PM om förtydligande av höjder och placering av stödslänt på fastigheten Hammar 1:14

Syftet med nedanstående redovisning och inmätning är att tydliggöra den faktiska höjden som fanns på fastigheten och stödslänten, Hammar 1:14.

Förtydligande om att placeringen av släntfoten i SHK:s rapport är felaktig

Figur 51. Antagande om utförande av markarbeten i etapper. Källa: Skred vid Stenungsundsmotet i Stenungsunds kommun - Geoteknisk utredning av slänstabilitet.

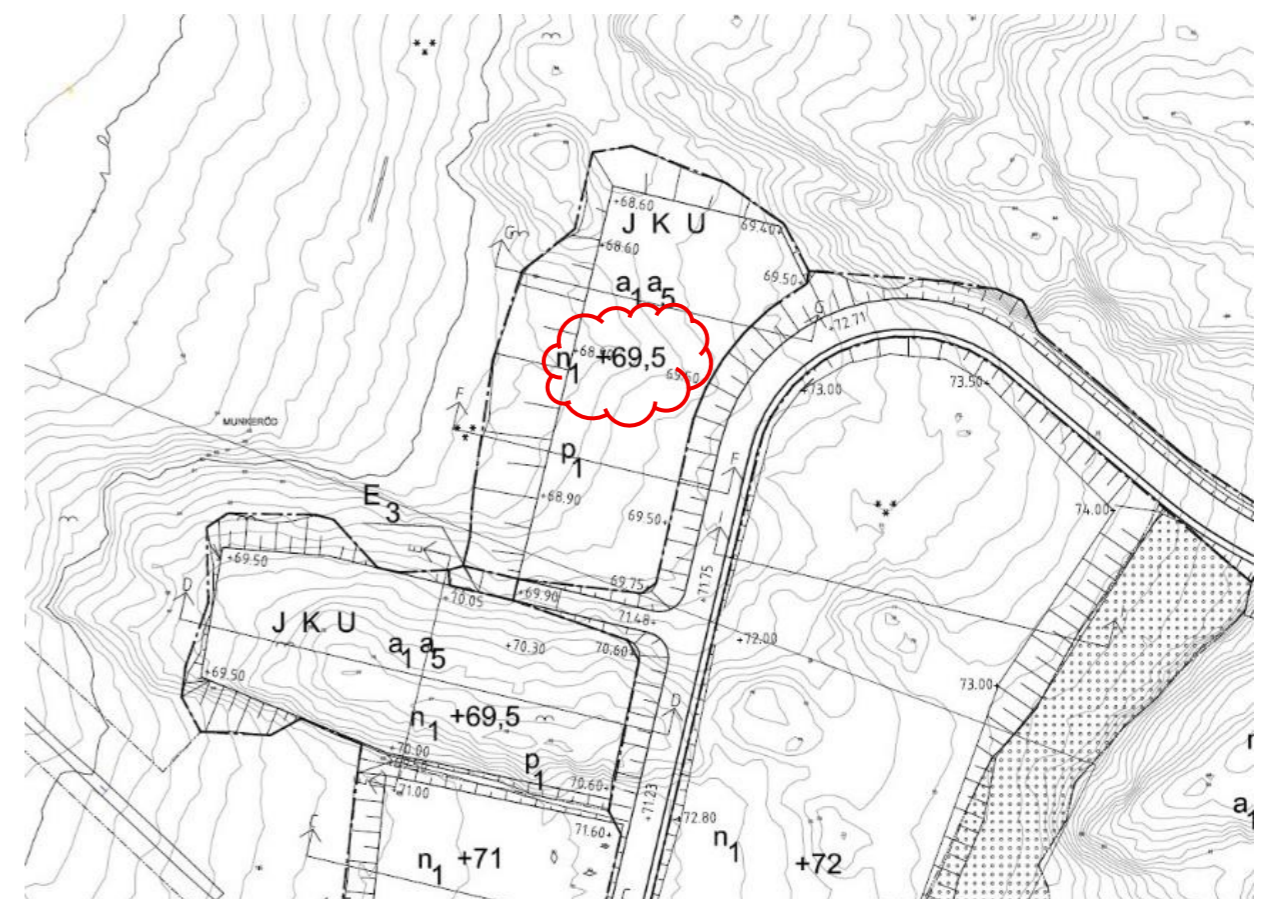
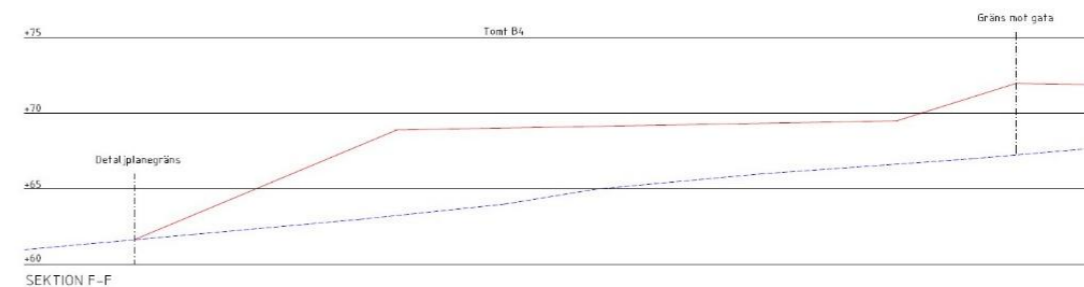
Nedan bild är ett utdrag ur SHK:s rapport där de menar på att uppfyllnaden inom fastigheten Hammar 1:14 uppgått till en nivå om cirka +70 meter. Observera att man har utgått från den tillfälliga byggvägen som ansluter ifrån norr. Den ligger ej på fastigheten och är beläggen högre än släntrönet på fastigheten detta kan man även se på bilderna.

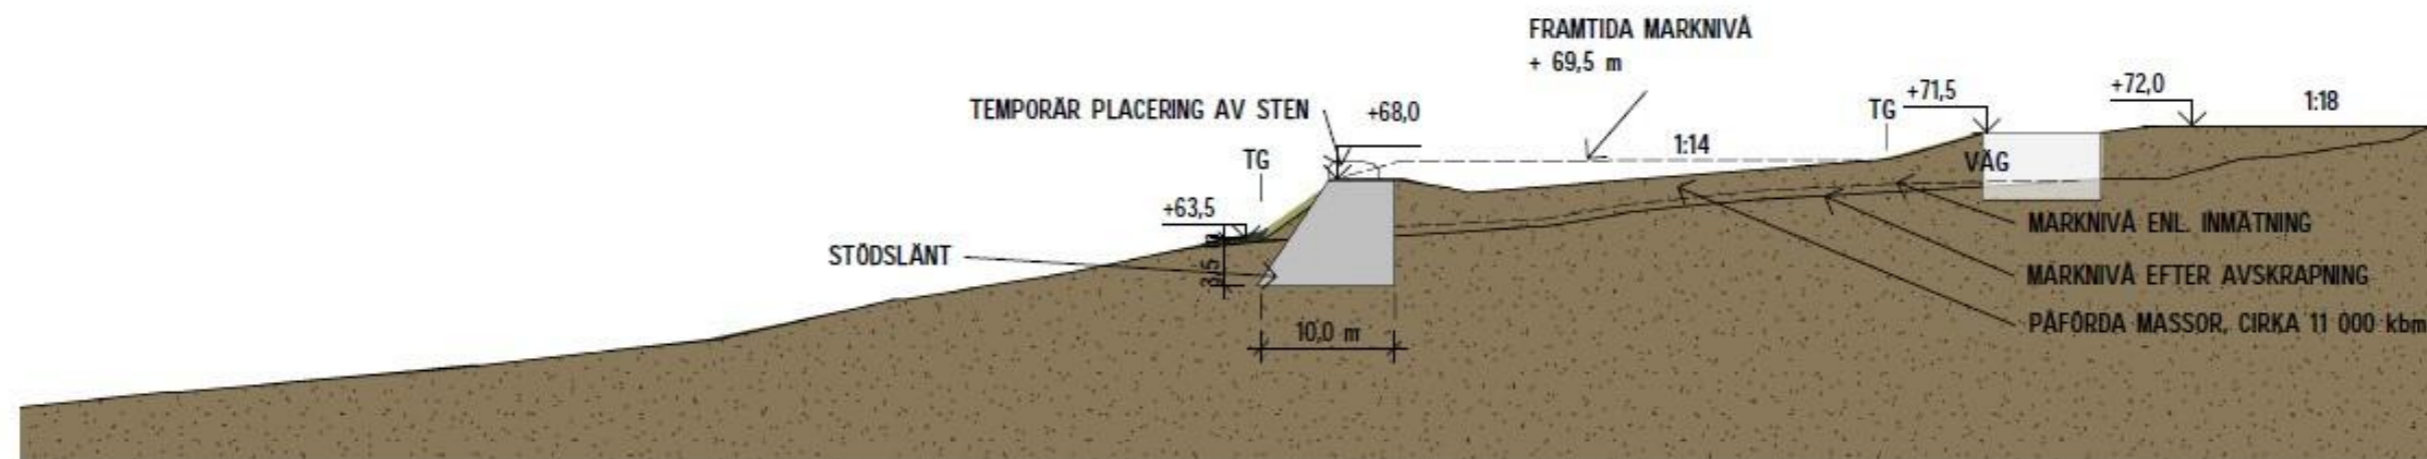
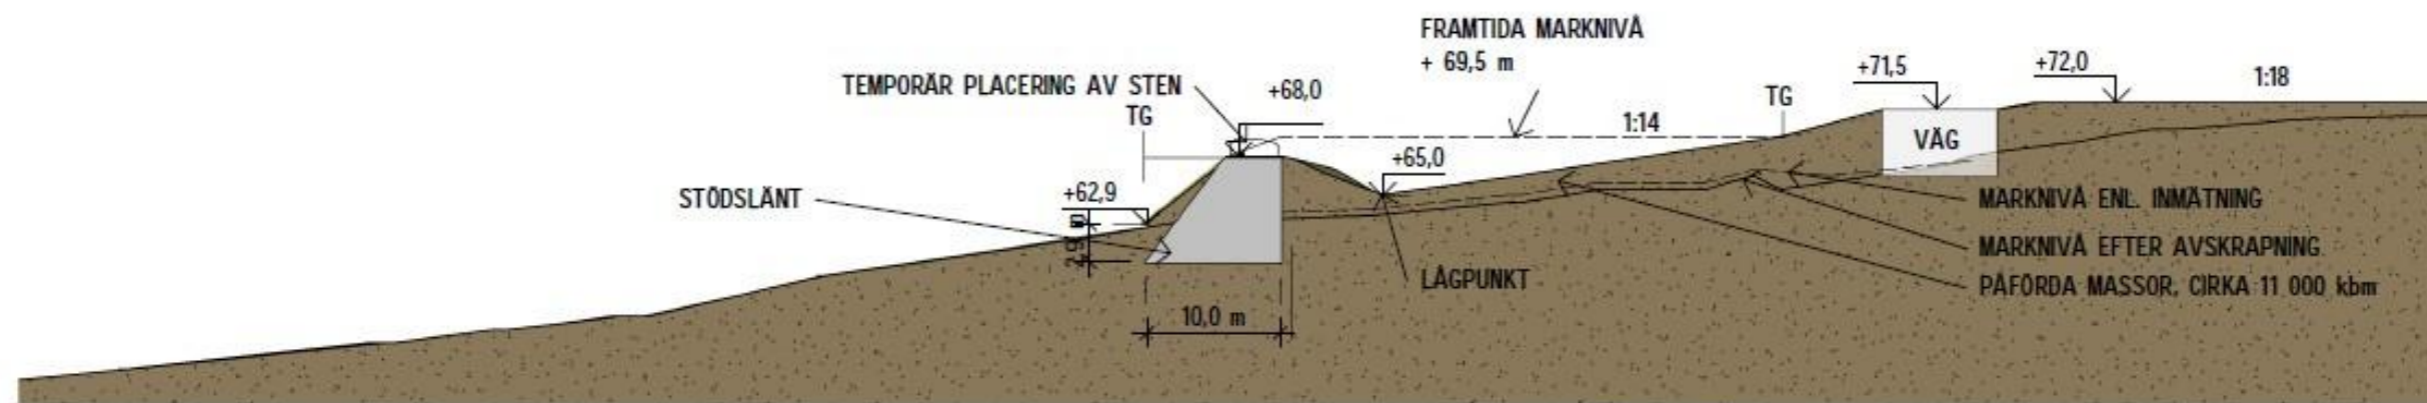
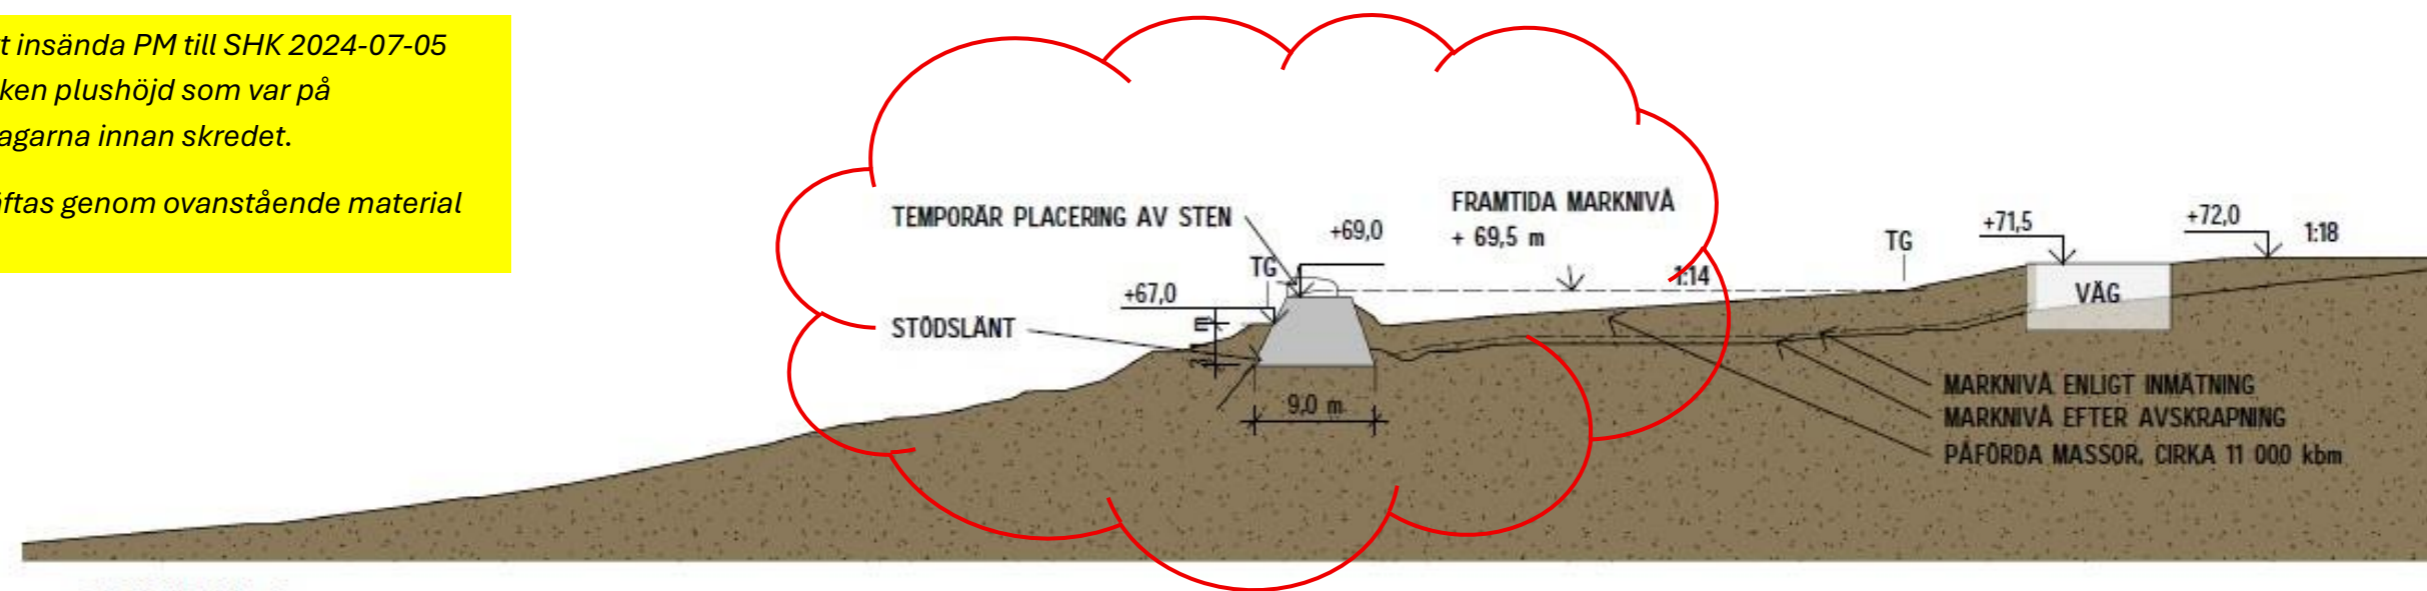
Genom att rita ut inmätningar på berget, följa sprickformationer och bergets struktur, kan vi återfinna placering och tydliggöra rätt höjder.

1. En djup horisontell spricka
2. Ett tydligt jack som går uppåt efter ett parti med sprickor i samma höjdläge.
3. Markering i berget som har tydliga raka kanter, vilket ger den en mer kantig, rektangulär form.
4. Berget är rundat med tydliga skärningar mitt på, vilket gör det lätt att se att det är samma sten på båda bilderna.

Höjden bekräftas genom ovanstående material

Utdrag från SHK:s rapport, där de kommit fram till att släntkrönet går mellan A-A och arbetsvägen är mellan B-B, utifrån de bilder som är tagna innan skredet.

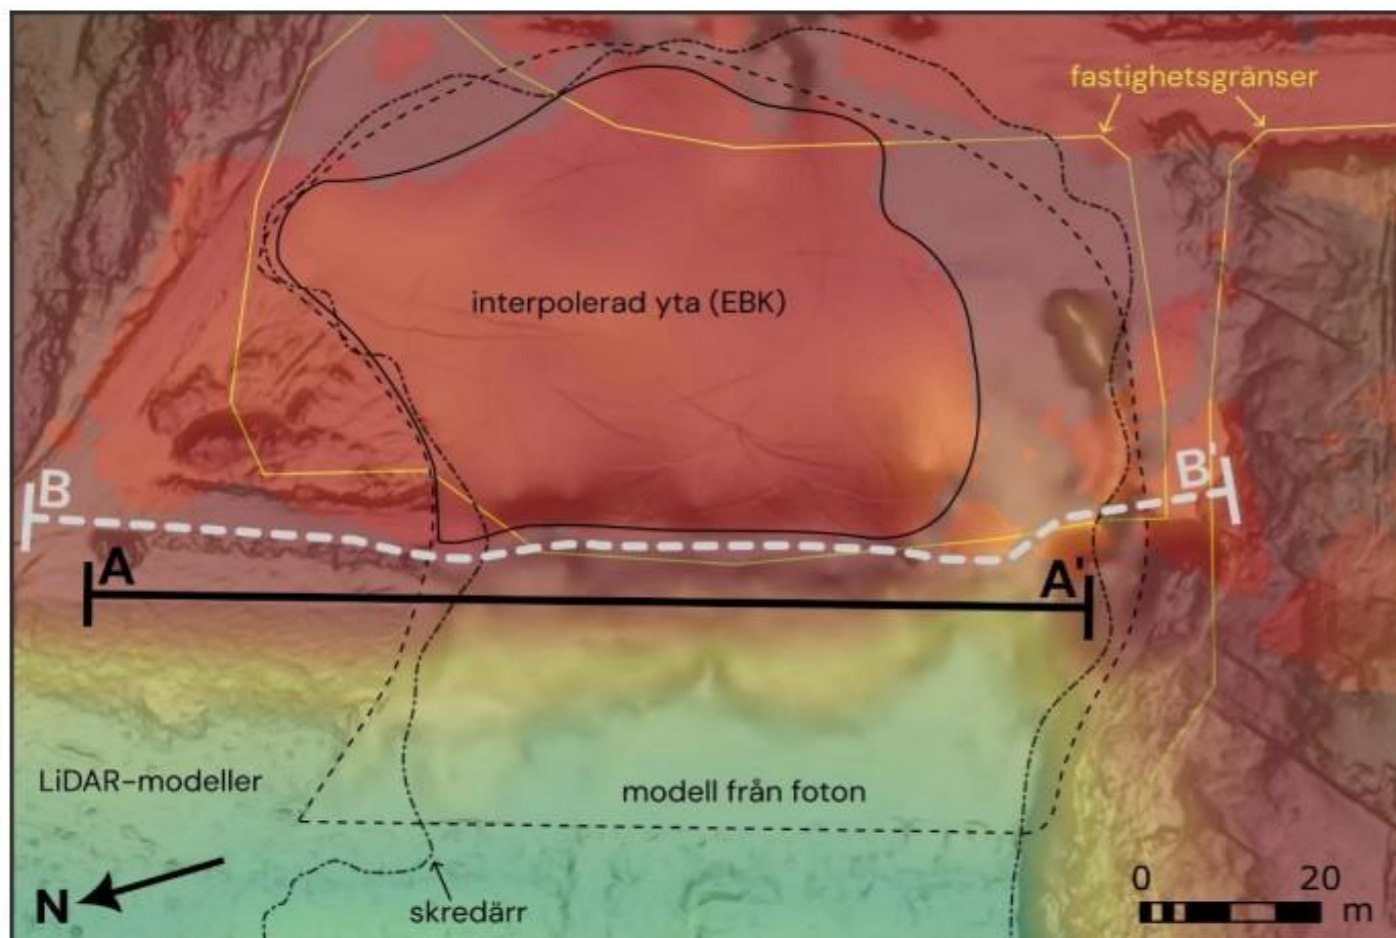
Tomtgränsen går innanför spricka och sten, och utanför stenmuren som utgjorde släntfoten.

I SHK:s rapport har man utgått från att slänten fortsatt horisontellt och att den haft en väglinje som varit kvar i båda kanterna och att kanterna inte följt med i skredet.

Det fanns ingen väg i södra änden utan där har man mött tillfälliga upplaget i stället som vi i denna handling redovisat inte var en del av slänten.

För släntfotens placering har de utgått från den låga lilla jordvall som skyddade gårdsgården och som var en separat del, framför stödslänten.

Eftersom SHK:s placering av slänten är felaktig är också deras beräkningar och sektionsredovisningar helt felaktiga.
